Gemeinde Ammersbek: 1. Änd. des Bebauungsplanes Nr. 23 „Timmerhorner Teiche“ sowie die dazu gehörige 14. Änd. des Flächennutzungsplanes

Frühzeitige Beteiligung der Behörden und sonstigen Träger öffentlicher Belange gemäß § 3 (1) BauGB sowie nach § 4 (1) BauGB sowie Beteiligung der Nachbargemeinden gemäß § 2 (2) BauGB

Beteiligungszeitraum 23.08.2021 bis 22.09.2021

III.2 Hamburger Wasserwerke GmbH
Hamburg – 26.08.2021

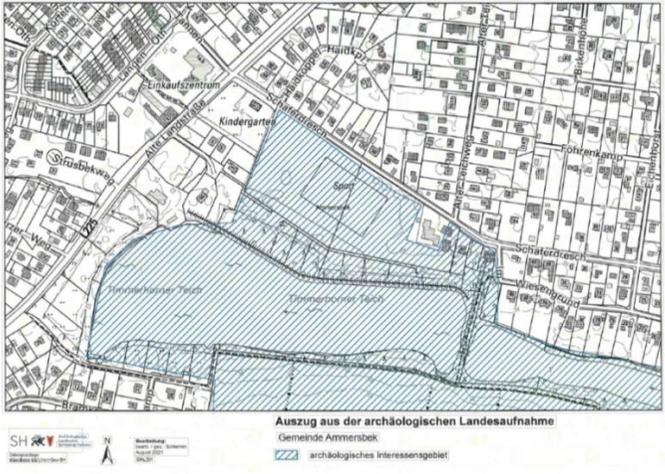
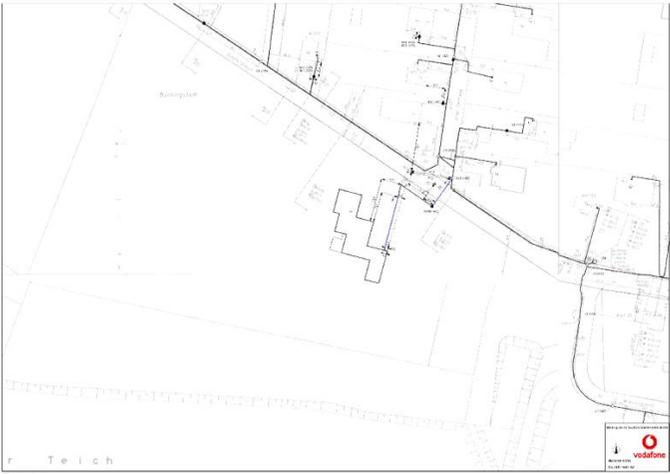
<p>Gegen das o.g. Vorhaben werden seitens der Hamburger Wasserwerke GmbH keine Einwendungen erhoben.</p> <p>Wir schicken Ihnen Auszüge aus unseren Bestandsplänen. Wie Sie daraus entnehmen können, sind Teilbereiche der gekennzeichneten Fläche von uns berührt. Für die Richtigkeit unserer Unterlagen können wir keine Gewähr übernehmen. Setzen Sie sich deshalb</p>	<p>Die Stellungnahme wird zur Kenntnis genommen.</p> <p>Die Gemeinde Ammersbek als Vorhabenträgerin wird sich rechtzeitig im Planungsprozess mit den Hamburger Wasserwerken in Verbindung setzen, um die Versorgung des Grundstückes sicher zu stellen.</p>

III.2	Hamburger Wasserwerke GmbH Hamburg – 26.08.2021	Empfehlung
	<p>bitte - insbesondere wegen der örtlichen Angabe aller unserer Anlagen - mit unserem zu- ständigen Netzbetrieb Nord in Verbindung. Wir bitten Sie, unsere bestehenden Anlagen bei Ihrer Planung zu berücksichtigen, damit kostspielige Leitungsumlegungen vermieden werden. Des Weiteren machen wir darauf aufmerksam, dass eine Wasserversorgung des im Plan erfassten Gebietes nur möglich ist, wenn wir rechtzeitig vor Beginn der zusätzlichen Be- bauung einen formlosen Antrag auf Wasserversorgung mit näheren Angaben, aus denen sich der zu erwartende Wasserbedarf ergibt, erhalten. Zudem muss bei der Festlegung evtl. neuer Straßenquerschnitte ausreichender Raum für die Unterbringung unserer Ver- sorgungsleitungen berücksichtigt werden.</p>	
III.3	Kampfmittelräumdienst Schleswig-Holstein Felde – 01.09.021	Empfehlung
	<p>Hiermit teile ich Ihnen mit, dass für das Gebiet (siehe Betreffzeile) keine Auskunft zur Kampfmittelbelastung gern. § 2 Abs. 3 Kampfmittelverordnung S-H erfolgt. Eine Auskunftseinholung beim Kampfmittelräumdienst S-H ist nur für Gemeinden vorge- schrieben, die in der benannten Verordnung aufgeführt sind. Die Gemeinde/Stadt Ammersbek liegt in keinem uns bekannten Bombenabwurfgebiet. Für die durchzuführenden Arbeiten bestehen aus Sicht des Kampfmittelräumdienstes keine Bedenken. Zufallsfunde von Munition sind jedoch nicht gänzlich auszuschließen und un- verzüglich der Polizei zu melden. (siehe Merkblatt) Zum Ende des zweiten Weltkrieges war Schleswig - Holstein das letzte „freie“ Bundesland. Aus diesem Grunde versuchten alle Wehrmachtseinheiten sich dorthin zurück zu ziehen. Dort lösten diese sich auf und ca. 1,5 Millionen Soldaten gerieten in Kriegsgefangenschaft. Das Wissen darüber führte dazu, dass sich die Soldaten überall ihrer Waffen, Munition und Ausrüstung entledigten. Dadurch kann es überall zu Zufallsfunden von Waffen, Munition oder Ausrüstungsgegen- ständen kommen. Offensichtlich schlechter Zustand und. starke Rostbildung sind kein Be- weis für die Ungefährlichkeit eines Kampfmittels. Wer solche Waffen, Munition oder kampfmittelverdächtige Gegenstände entdeckt, hat im eigenen Interesse folgende Verhaltensregeln zu beachten: 1. Diese Gegenstände dürfen niemals bewegt oder aufgenommen werden</p>	<p>Die Stellungnahme wird zur Kenntnis genommen. Ein entsprechender Hinweis wird in die textlichen Festsetzungen des Bebauungsplanes aufgenommen werden.</p>
